БЛОКИ УНИВЕРСАЛЬНЫХ ШТАМПОВ ДЛЯ ОБРЕЗКИ ОБЛОЯ У ШТАМПОВАННЫХ ПОКОВОК С УДЛИНЕННОЙ ОСЬЮ НА КРИВОШИПНЫХ ПРЕССАХ.

ГОСТ 23210—78

Изменение № 1 ГОСТ 23210—78 Блоки универсальных штампов для обрезки облоя у штампованных поковок с удлиненной осью на кривошипных прессах. Конструкция и размеры

Черт. 2

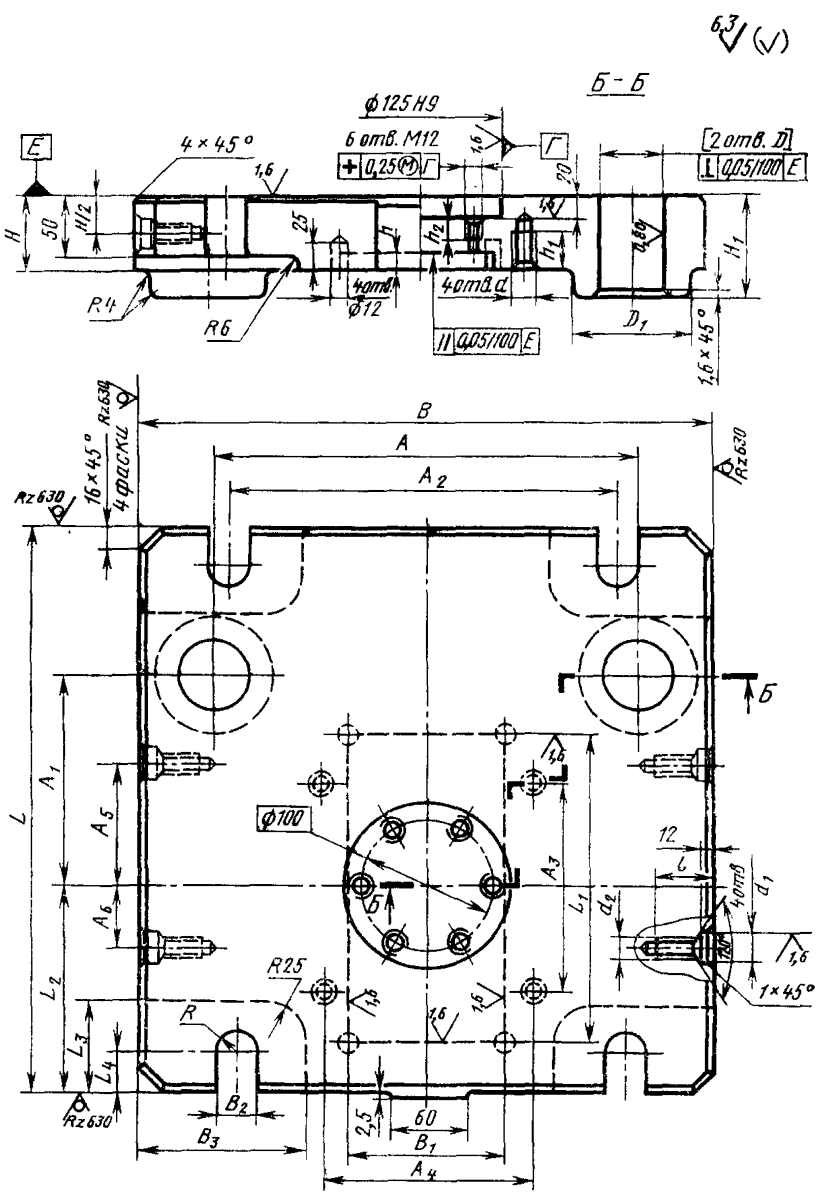
Пункт 3. Чертеж 2 Заменить обозначение:

Черт. 5

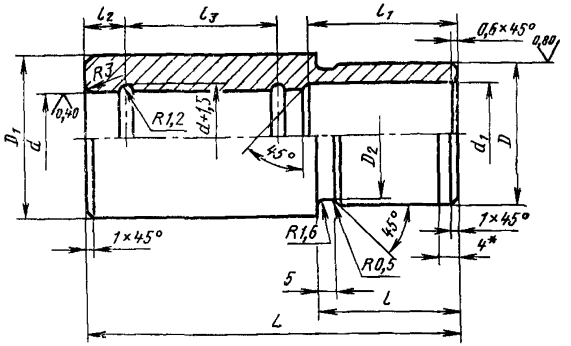
Пункты 3.3, 4.3. Заменить ссылку: ГОСТ 2009—75 на ГОСТ 2009—55.
Пункт 6.2. Заменить обозначение: HRC 58 . . . 62 на HRC$_э$ 59 . . . 63.
Пункт 6.4. Заменить слово: «Биение» на «Допуск радиального биения».
